R D最終処分場問題対策委員会
委員会報告（答申）
< 素案 >

平成20年3月

R D最終処分場問題対策委員会

図 2.1 申請時計画を超過する埋立て廃棄物の推定層厚

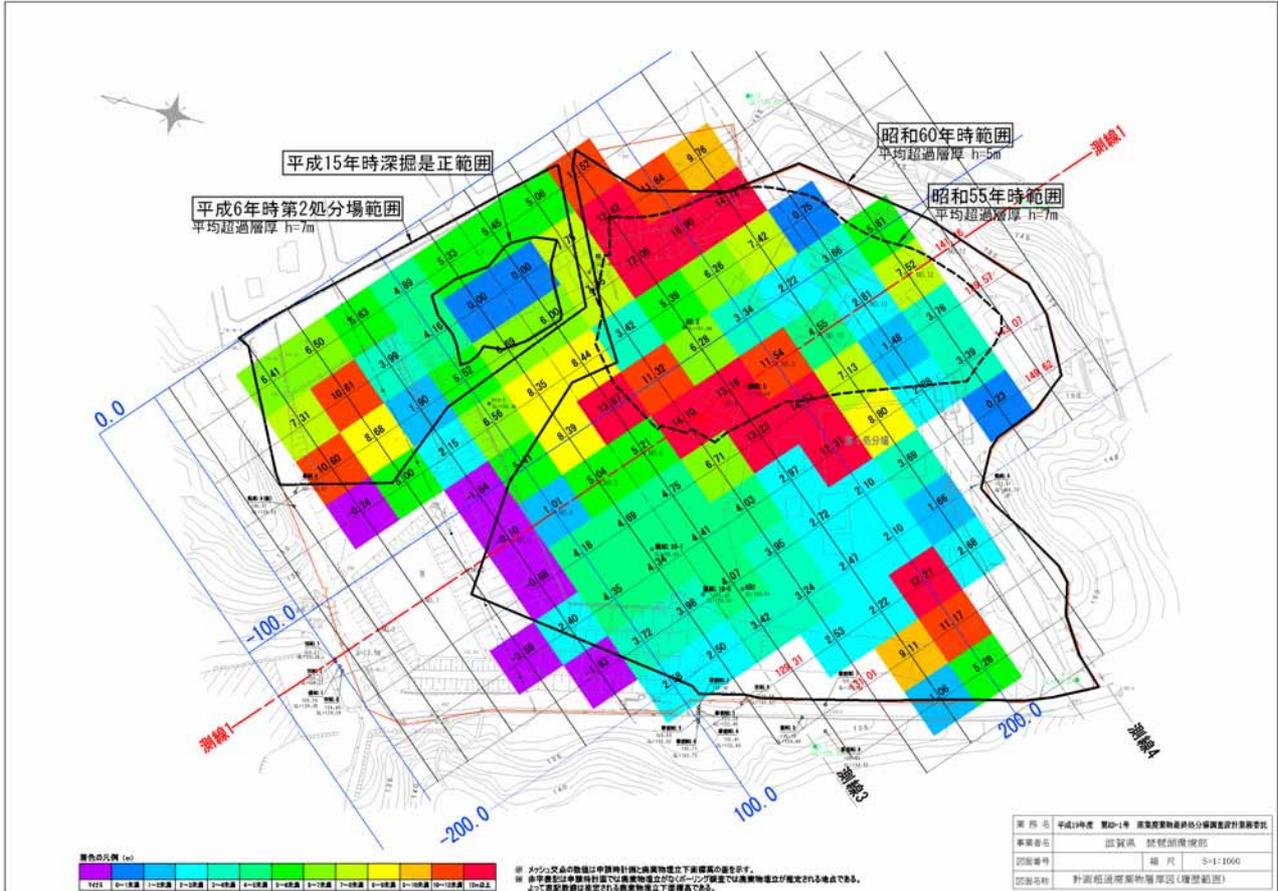
早川委員：ア) その処分量は、そもそもの許可容量 242,700 m³の約 2.9 倍、行政対応検証委員会によって「失当」な「違法行為の追認」と指摘されている平成 10 年の 許可容量 401,188

図 2.7 ヘキサダイアグラム結果一覧

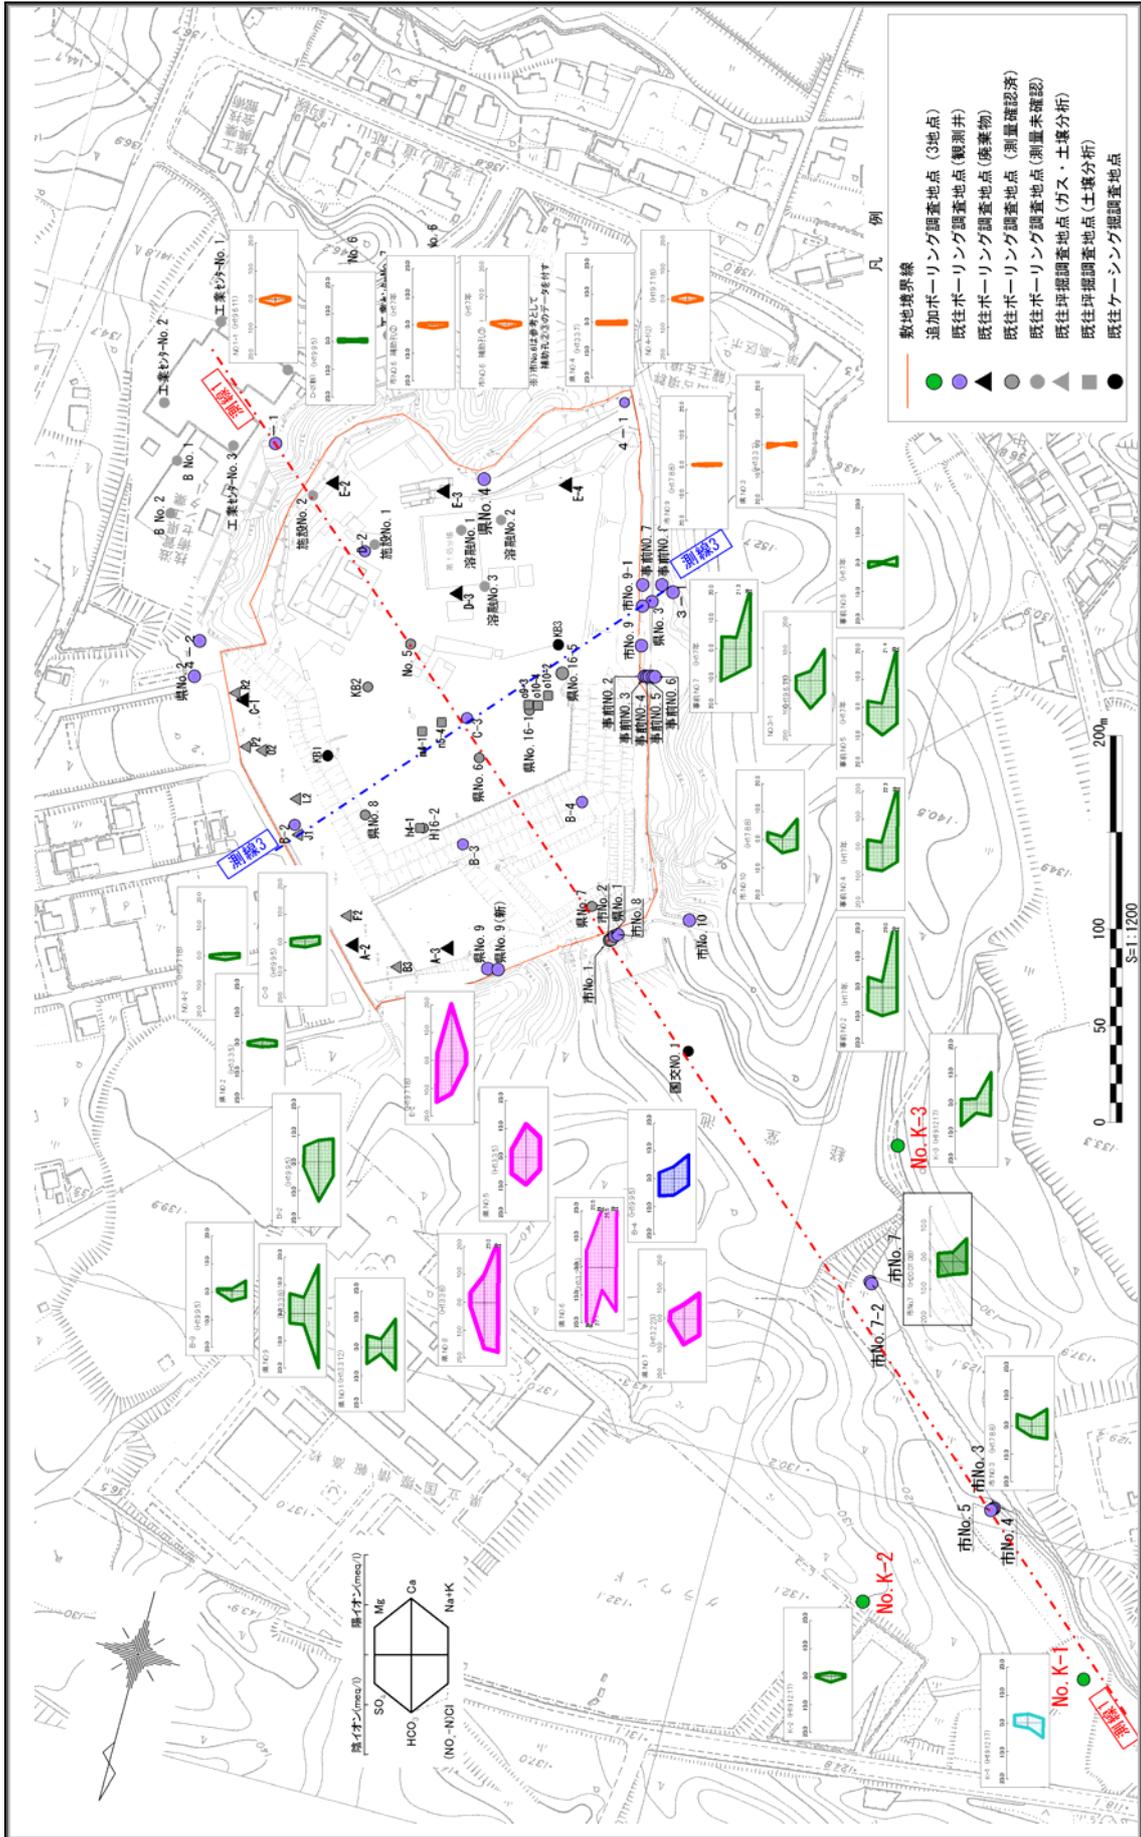
梶山委員：ア) ヘキサダイアグラムによる評価は理解できるが、Mg や Ca と Na や K とでは、地下帯水層中での移動しやすさに差があるので、ダイアグラムの形状だけで判断するべきではない。端的に Na + K で見ればよい。

図 2.8 Ks2 帯水層の地下水位等高線図（平成 20 年 1 月 16 日）

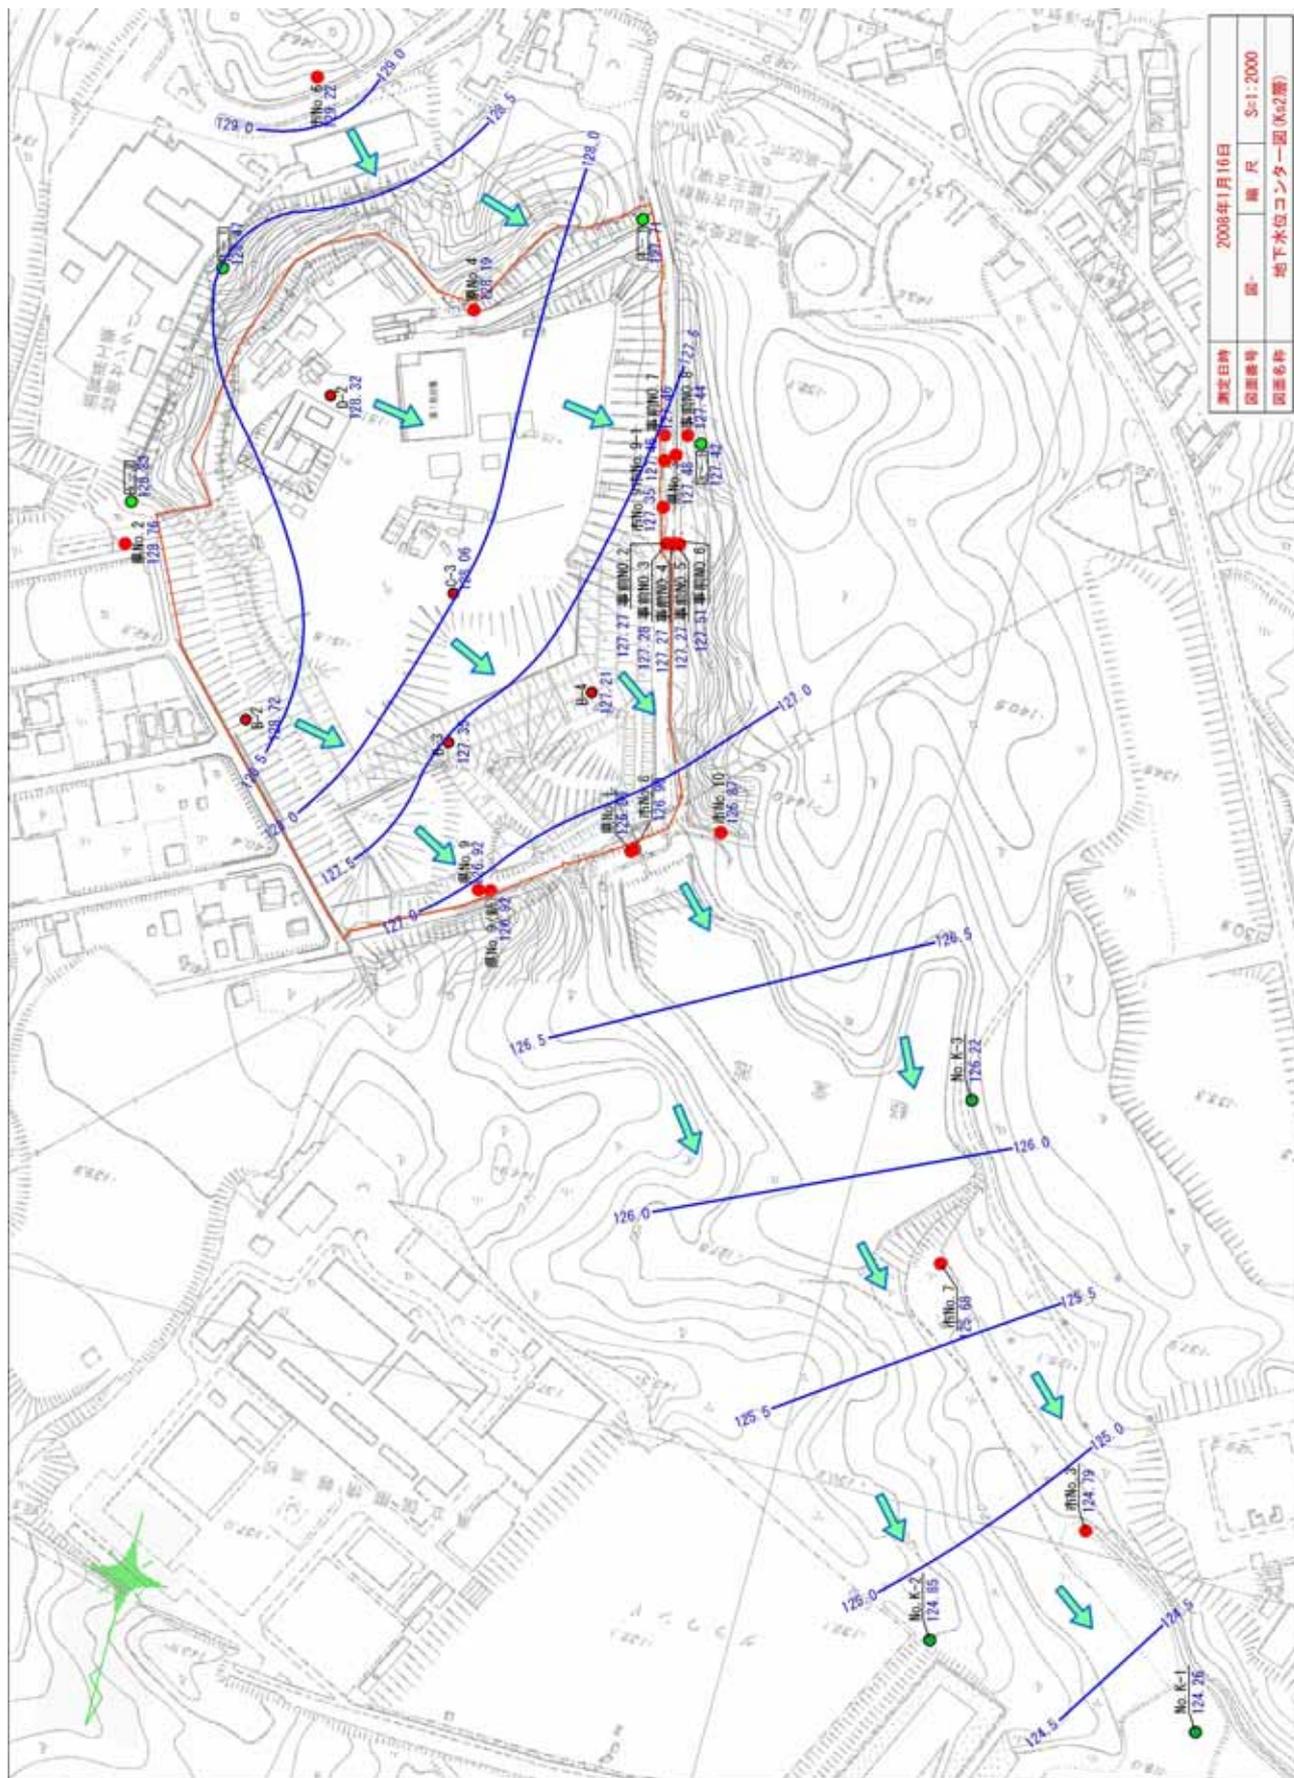
梶山委員：ア) 単孔式流動測定は、むしろ地下水位測定による流動方向推定の短所を補うもので、これと地下水位による流動推定との齟齬があれば、その点の検討が必要。

當座委員：ア) 栗東市の流動方向調査も記載する

図 2.9 南側焼却炉採取位置図

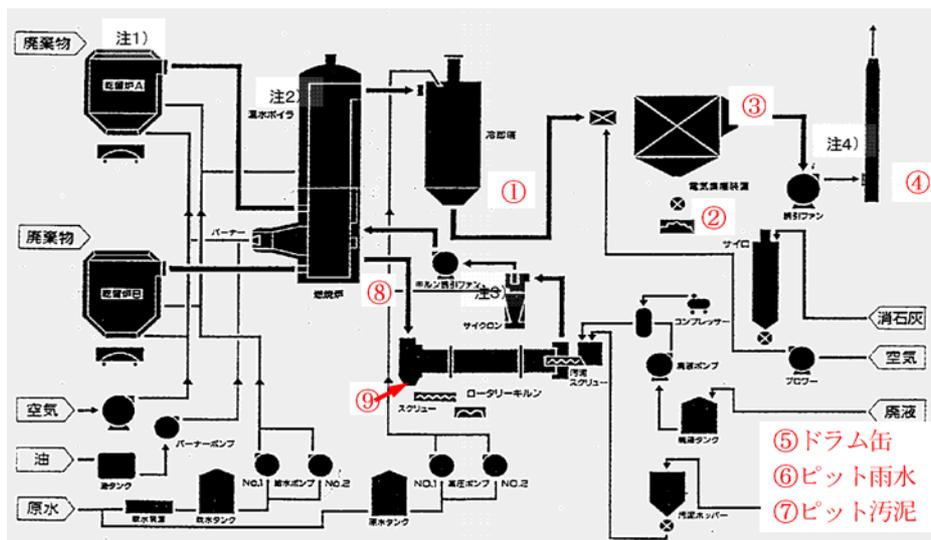
梶山委員：ア) 南側焼却炉は全体に著しく腐食が進んでいることを記載すべき。
 イ) 灰出しピットからの有害物質を含んだ汚水漏出の蓋然性が高い。
 ウ) 特別管理廃棄物としての管理がされていないから、当該基準を下回っていると記載することに何の意味があるの？

當座委員：ア) 「溜水はダイオキシン類対策特別...排水基準（ダイオキシン類：10pg-TEQ/l）を下回り」この部分を削除。
